**RESOLUCIÓN No. DRCL-IA- 001 - 2023
De 30 de enero de 2023**

Por la cual se resuelve la solicitud de evaluación del Estudio de Impacto Ambiental (EsIA) categoría I, y declaración jurada correspondiente al proyecto “**INSTALACIÓN DE NUEVA TUBERÍA DE 8'Ø ENTRE EL MUELLE 16 DE PANAMÁ PORT COMPANY Y EL MUELLE DE TELFERS TANKS PARA CARGA Y DESCARGA DE GLP**”

INFORME FINAL DE EVALUACIÓN DE ESTUDIO DE IMPACTO AMBIENTAL.

RESPUESTA A SOLICITUD DE
PRIMERA INFORMACIÓN
ACLARATORIA

Imagen 1. Diagrama con los elementos a colocar en el extremo de la tubería del lado del muelle 16.

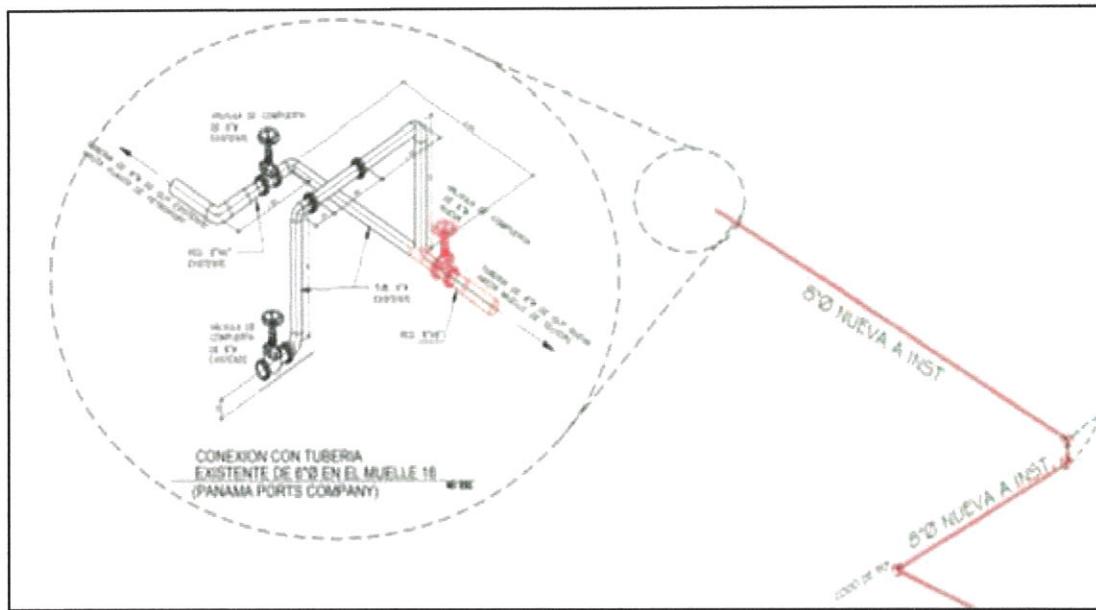
En atención a la solicitud de información complementaria sobre los elementos a cada extremo de la tubería nueva a instalar se señala que en el plano isométrico de la nueva tubería (Hoja

Los elementos a instalar en el extremo de la tubería 8" DIA nueva, son un reductor de 8" a 6" DIA y una válvula de compuerta de 6" DIA nueva, la cual implica una conexión bridada tipo Tie –IN con la tubería del sistema existente.

CRUCE BAJO EL MUELLE 16

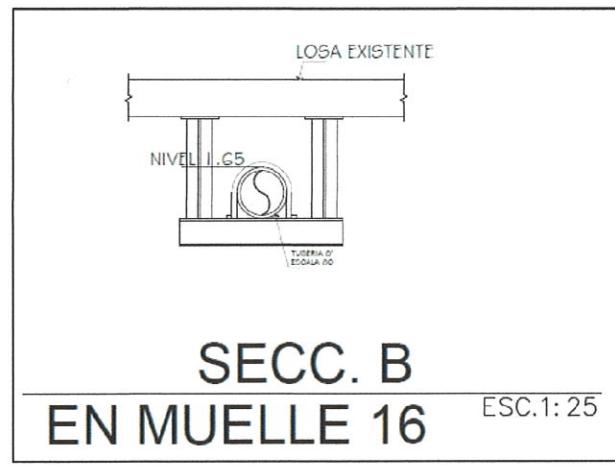
- **Respecto a la pregunta 3,** el promotor da respuesta a cada uno de los subpuntos solicitados de forma siguiente:
 - El punto a enfocado en la manera de cómo estará protegida la tubería, contestó, que la tubería quedará suspendida de la losa.

Este cruce bajo el Muelle 16 se realiza mediante estructura de acero suspendidas o colgadas que se anclan en la parte inferior del muelle, estos elementos están diseñados para soportar las cargas de la tubería en funcionamiento. Esta tubería en todo el recorrido pasa debajo de la losa del muelle por lo que su protección será está misma, ya que la altura de suspensión es mínima.

Propuesta de Metodología Constructiva:

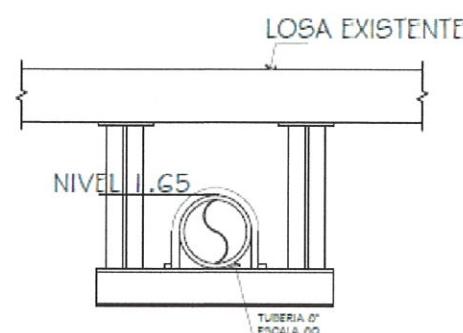
En respuesta al acápite c, del punto 3 de las observaciones, se señala que el detalle de la metodología constructiva, se debe ver en etapas más avanzadas del proyecto. No obstante, se presenta de forma general los pasos a considerar en la metodología para el anclaje de la tubería por debajo de la plataforma del muelle 16, ver anexo 3. Aunado, se señala que el Plan de manejo ambiental del proyecto, considera medidas para evitar que caigan residuos u objetos al mar. Sin embargo, de forma complementaria, se incluye como parte de las medidas de mitigación evaluar el uso de un pontón flotante, como superficie de trabajo.

1. Armado de piezas de acero en taller, colocación de pintura anticorrosiva y protección marina a cada uno de los elementos.
2. Mediante el uso de botes, lancha o cualquier medio de traslado para el personal con todas las medidas de seguridad, se procede a la ubicación de los puntos de anclajes de la estructura.
3. Se coloca plato de anclaje y pernos de acero de losa de Muelle 16.
4. Se colocar mediante soldadura los elementos de acero, estos pueden venir soldados de taller o soldados en campo.
5. Colocación de anticorrosivo y pintura marina de los elementos.
6. Instalación de tubos de acero para GLP.
7. Los trabajos deberán realizarse tomando en cuenta el nivel de marea y la seguridad del personal.
8. El cliente y el constructor final definirán la mejores facilidades para el proyecto.
